Regionalkonferenz Jura Ost

Oberflächeninfrastrukturen (OFI) eines geologischen Tiefenlagers für radioaktive Abfälle:

Bewertung der Standortvorschläge durch die Regionalkonferenz Jura Ost

Definitive Stellungnahme

Abbildung 1: BLN Schutzgebiet (schraffierte Fläche) bei der Hauptzugangsanlage;
Quelle: swisstopo, BAFU

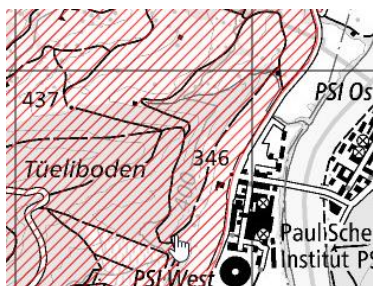
Die Verpackungsanlagen beim Zwilag Variante Nord und in geringerem Mass Variante Mitte bedürfen Waldrodungen. Gemäss Bundesgesetz über den Wald Art. 5 sind Ausnahmegewilligungen nur unter der Voraussetzung möglich, wenn unter anderem das Werk, für das gerodet werden soll, auf den vorgesehenen Standort angewiesen ist.² Da die Verpackungsanlage auch bei der Hauptzugangsanlage gebaut werden kann, ist die Standortgebundenheit nicht gegeben. Aus diesen Gründen ist auf die Varianten Zwilag Nord und Zwilag Mitte gänzlich zu verzichten. Der Standort Zwilag Nord befindet sich zudem teilweise in einem Naturwaldreservat (Auenschutzpark).³

Abbildung 3: Naturschutzgebiet von kant. Bedeutung (NkB) L 2.5 Richtplan 2011 bei der Nebenzugangsanlage Betriebstunnel; Quelle: AGIS

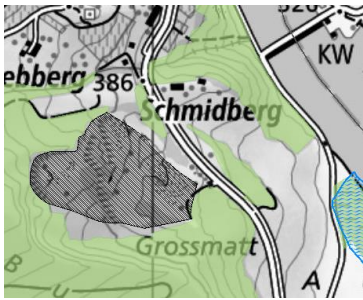
Die Nebenzugangsanlage Betriebstunnel befindet sich in einem Naturschutzgebiet von kantonaler Bedeutung⁴ sowie in einem Wildtierkorridor von überregionaler Bedeutung⁵. Daher eignet sich der Standort aus Sicht der übergeordneten Planung nicht. Es stehen allerdings zurzeit keine weiteren Varianten zur Verfügung.
